PROJET DE PARC EOLIEN D'HABLOVILLE

Mémoire de réponse à l'avis de la MRAe

Représentation graphique des activités chiroptérologiques mesurées depuis une haie agricole
(source : ECOSPHERE)

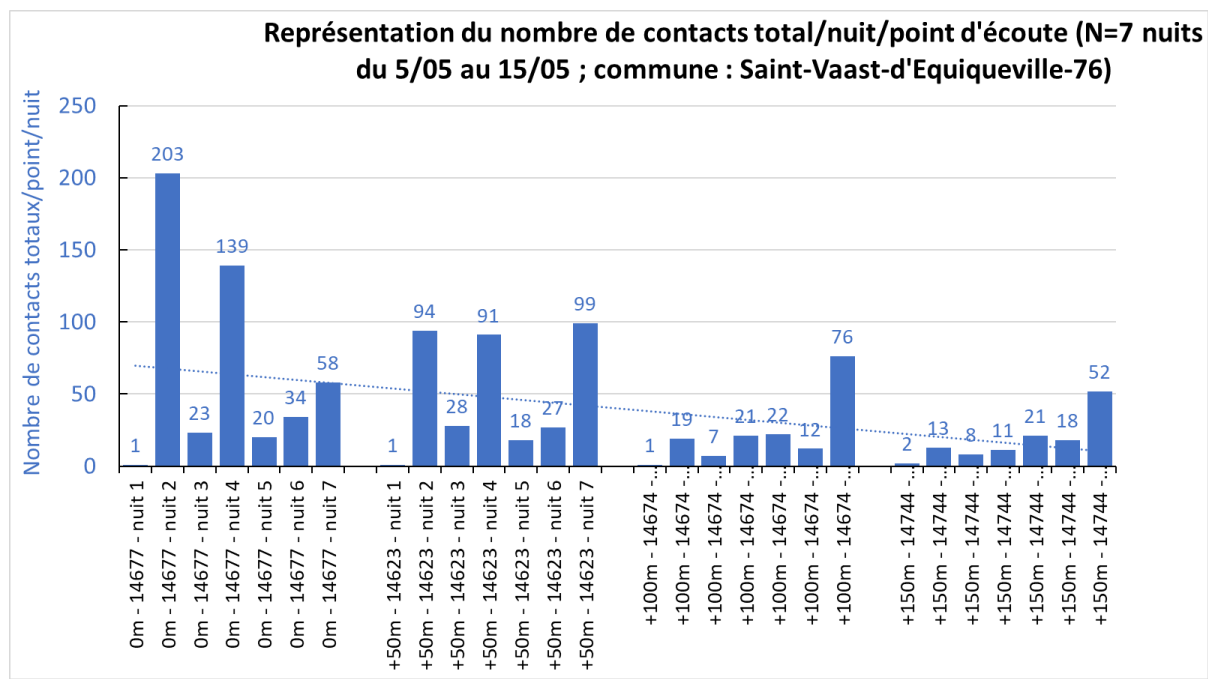
Page 12 : « Sans efficacité démontrée, cette mesure de réduction doit être requalifiée de mesure d'accompagnement »

A titre d'exemple, la représentation graphique qui suit est issue de la mesure d'un effet lisière démontrant l'intérêt d'une haie échantillonnée par rapport aux volumes aériens dépourvus de haies respectivement à +50 mètres, +100 mètres et +150 mètres (échantillonnage porté sur une haie en contexte agricole à Saint-Vaast-d'Equieville-76). Ce type de résultat a été vérifié à de nombreuses reprises, validant et démontrant l'intérêt des haies et l'accroissement des activités à leurs abords immédiats. La mesure complète (gestion de surface et plantation de haie) concourra donc à améliorer les fonctionnalités locales, à distance du présent projet éolien.
